**Nota van  
Beantwoording en  
wijziging inzake  
partiële wijziging van  
de Legger Delfland  
met kenmerk  
LEGGER2024-D-01**

Beantwoording ingediende  
zienswijzen

DMS#2271674  
9 februari 2024

Hoogheemraadschap van  
**Delfland**

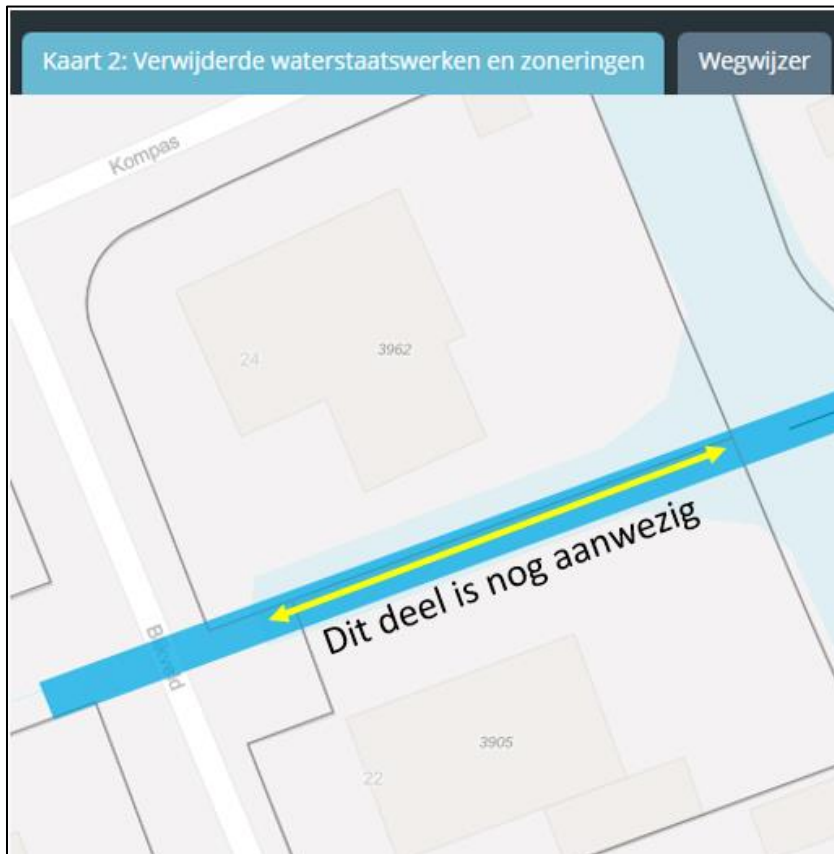
De indiener van deze zienswijze wijst Delfland erop dat op de verwijderd kaart (figuur 1) een te groot watervlak wordt verwijderd. Tevens is het aanwezige water breder en dieper dan op de huidige leggerkaart is weergegeven (figuur 2).

Figuur 5: Uitsnede nieuw en gewijzigd kaart, leggerwijzigingskaart behorende bij het ontwerpbesluit LEGGER2024-D-01. En figuur 6: Uitsnede tekening nr. 1001-VA-3B behorend bij vergunning 1450738

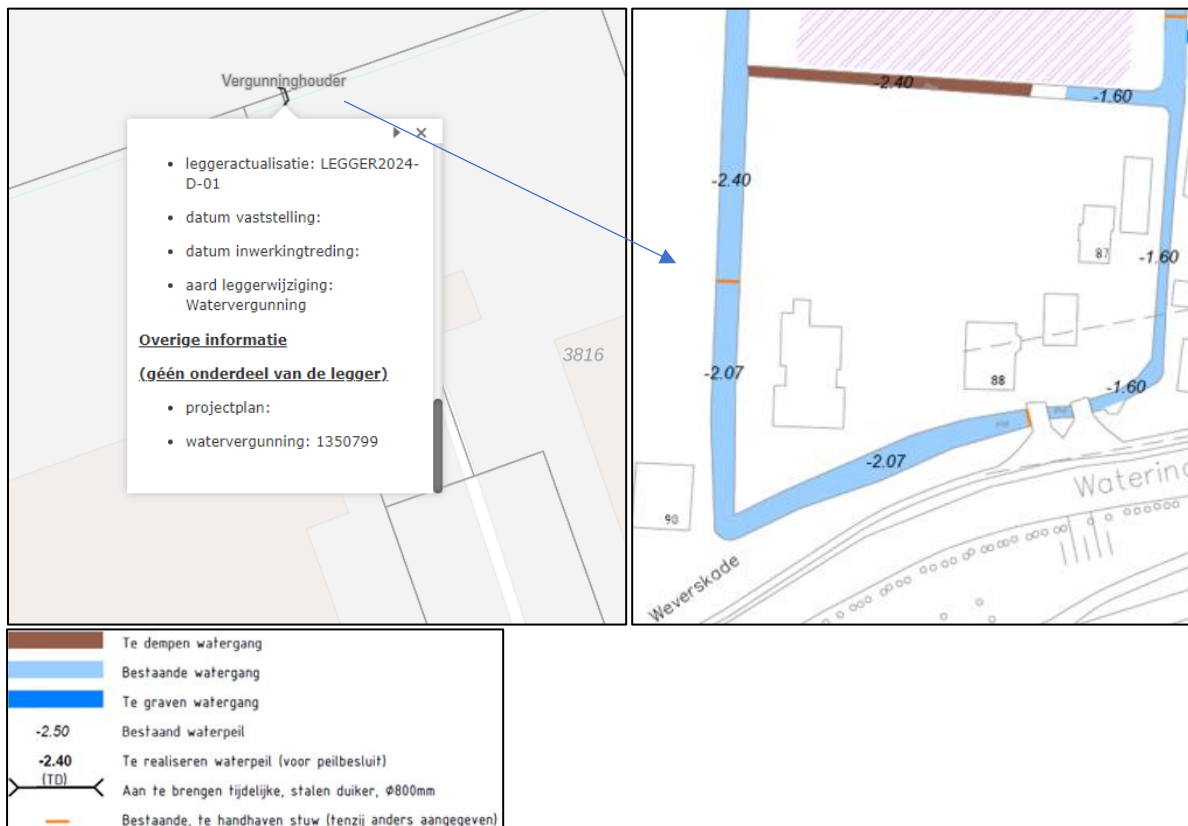
De indieners van deze zienswijze wijzen Delfland erop dat op de nieuw en gewijzigd kaart (figuur 5) de vergunninghouder is aangewezen als onderhoudsplichtige. Dit is onjuist, niet de vergunninghouder maar de eigenaar is onderhoudsplichtig.

Stuw is 104430 is geen onderdeel geweest van vergunning 1350799 maar stond op de bijbehorende tekening van vergunning 1450738. Op deze tekening is de stuw aangeduid als te handhaven stuw (figuur 6), de stuw stond er al. In vergunning 1450738 is het volgende voorschrift opgenomen:

Naar aanleiding van de zienswijze zijn de tekeningen behorende bij vergunning 1450738 opnieuw geraadpleegd. Hieruit blijkt dat de stuw er al stond. Ook is het juist dat er geen specifiek voorschrift in de vergunning is opgenomen wat betreft het onderhoud.

Naar aanleiding van de zienswijze zijn de uitgevoerde werken conform vergunning verwerkt op de kaart. De onderhoudsplichtige is gewijzigd naar de eigenaar (figuur 7).
